Autorità di Bacino Distrettuale dell'Appennino Settentrionale

Decreto del Segretario Generale

n.95 del 22.09.2022

Oggetto: Territorio del comune di Vecchiano (PI). Art. 68 comma 4-bis e 4-ter del d.lgs. 152/2006. Piano di bacino, stralcio Assetto Idrogeologico (PAI) del fiume Serchio, I aggiornamento – art. 40 delle norme di Piano. Approfondimento del quadro conoscitivo e modifica puntuale della pericolosità da frana di un'area ricadente nel bacino del fiume Serchio nel Comune di Vecchiano, frazione di Filettole, tavola 261130 della "Carta della franosità del bacino del fiume Serchio" allegata al Piano.

- "Carta della franosità del bacino del fiume Serchio" allegata al Piano di bacino stralcio "Assetto Idrogeologico" - I aggiornamento - tavola 261130. Stato attuale e stato modificato.

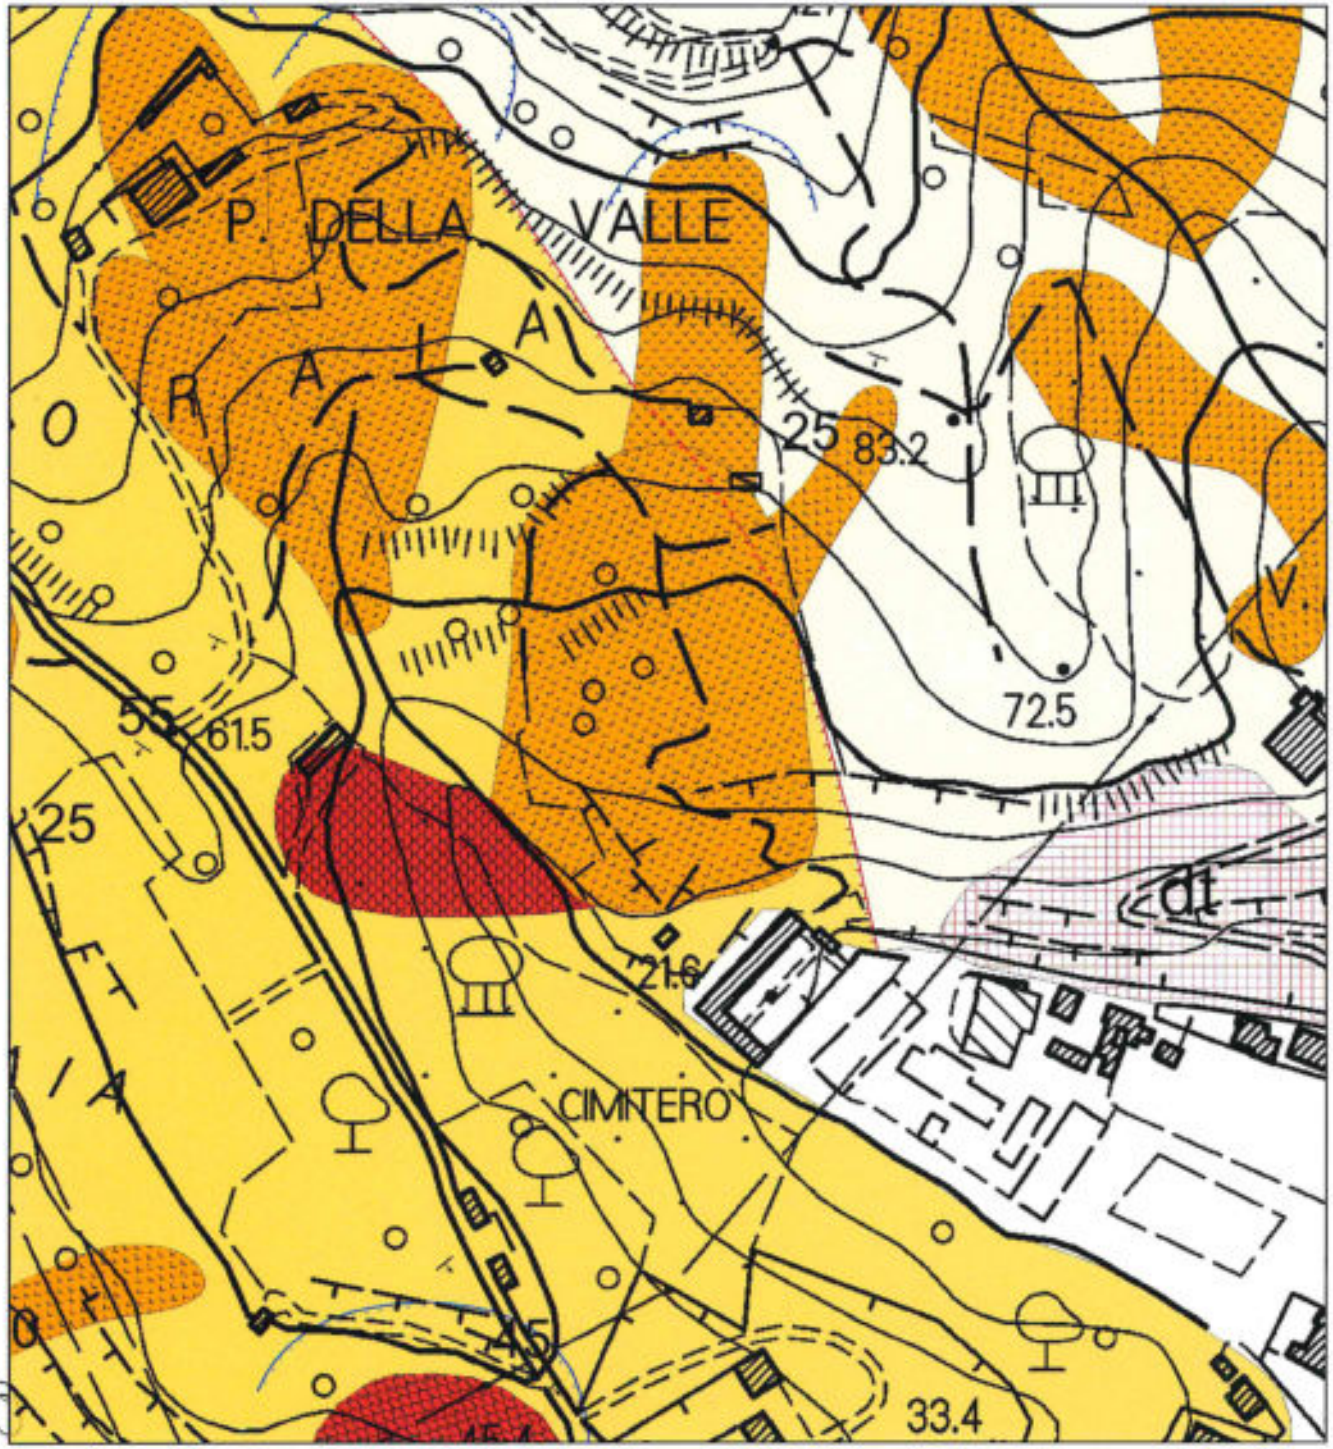
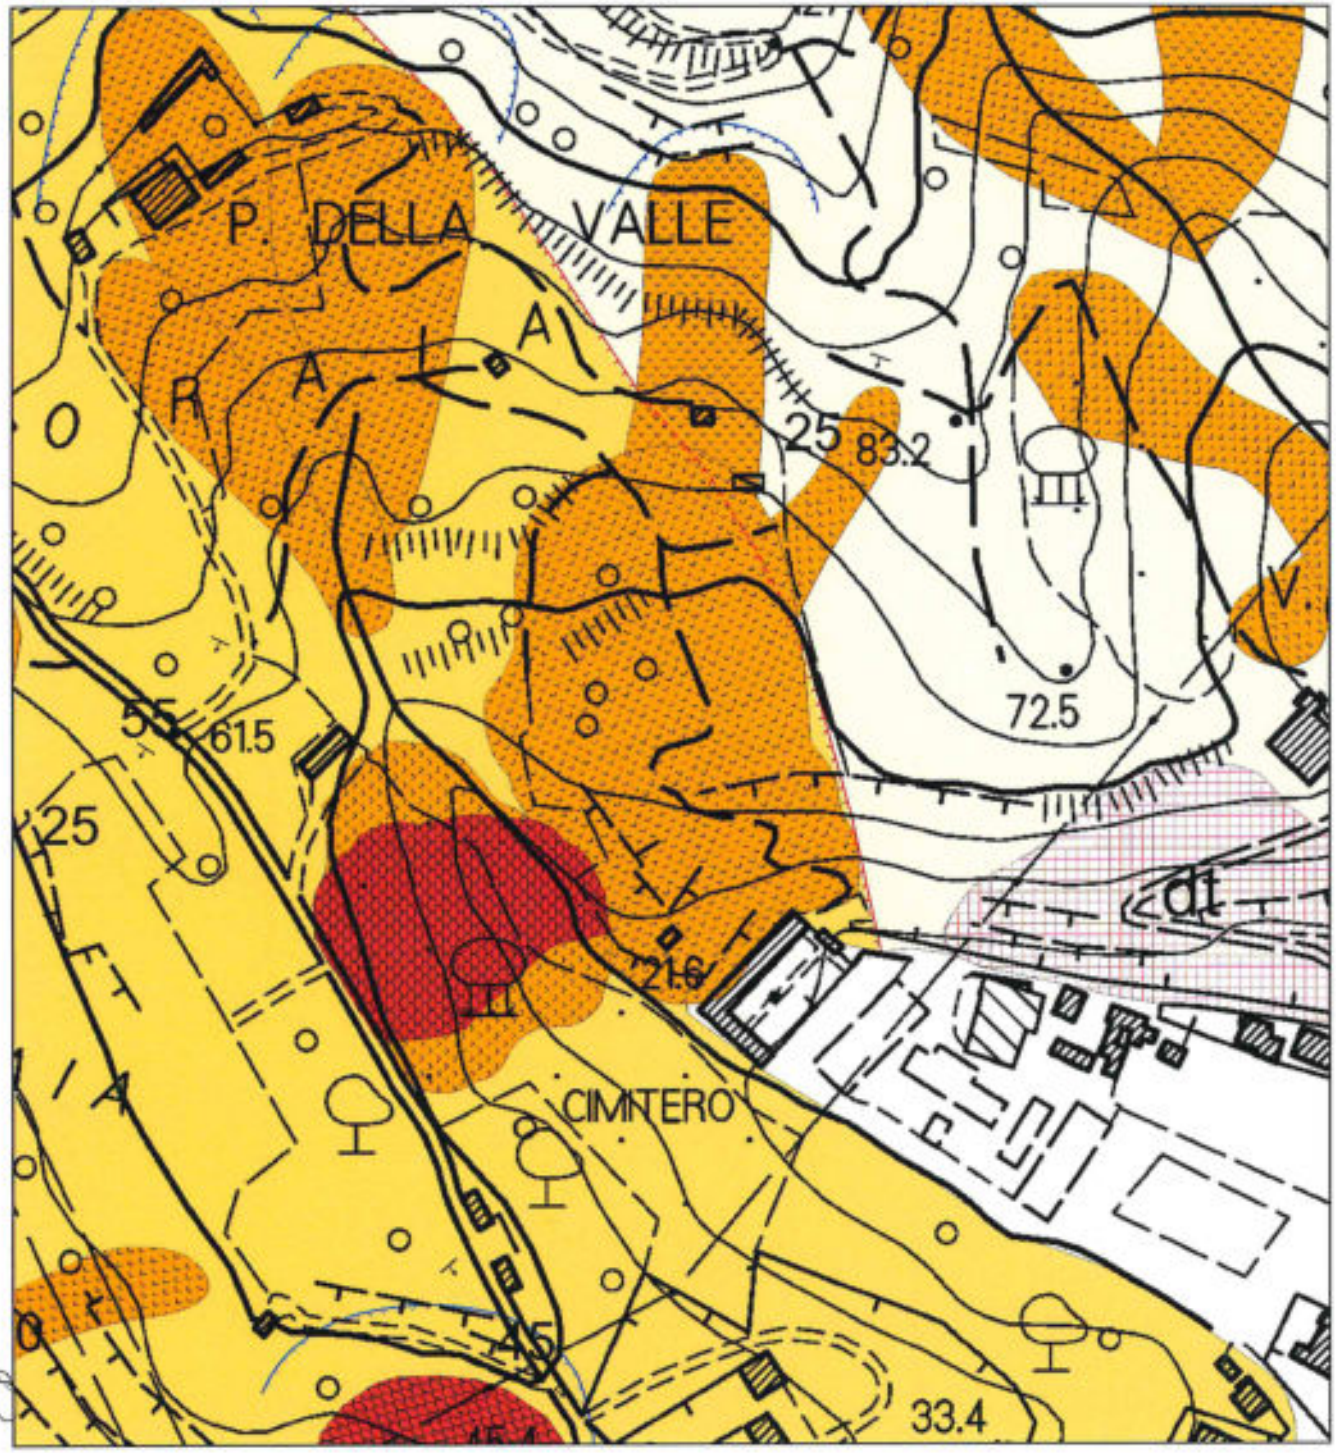
CONSIDERATO CHE nella documentazione acquisita viene proposta, sulla base di analisi tecniche ed indagini in sito, una diversa perimetrazione dell'area interessata da fenomeni attivi, classificata come P4, e dell'area interessata da potenziale instabilità, classificata come P3a, e che quanto evidenziato è stato verificato anche nel corso di un sopralluogo effettuato in data 03 giugno 2019;

ARTICOLO 1 – Ai sensi e per gli effetti dell'art. 68 comma 4-bis e 4-ter del d.lgs. 152/2006, nonché dell'art. 40 del Piano di bacino, stralcio per l'assetto idrogeologico del fiume Serchio (PAI) – I aggiornamento, d'intesa con la Regione Toscana e previo parere favorevole della Conferenza Operativa, è modificato il perimetro di un corpo di frana attiva e dell'area circostante interessata da potenziale instabilità ricadenti nel bacino del fiume Serchio in Comune di Vecchiano frazione di Filettole- tavola 261130 della "Carta della franosità del bacino del fiume Serchio" allegata al Piano di bacino stralcio "Assetto Idrogeologico" - I aggiornamento (modifica puntuale di cui all'istanza protocollo n. 2970 del 17.04.2020), come risulta dalle cartografie allegate recanti lo stato attuale e modificato che costituiscono parte integrante e sostanziale del presente atto;
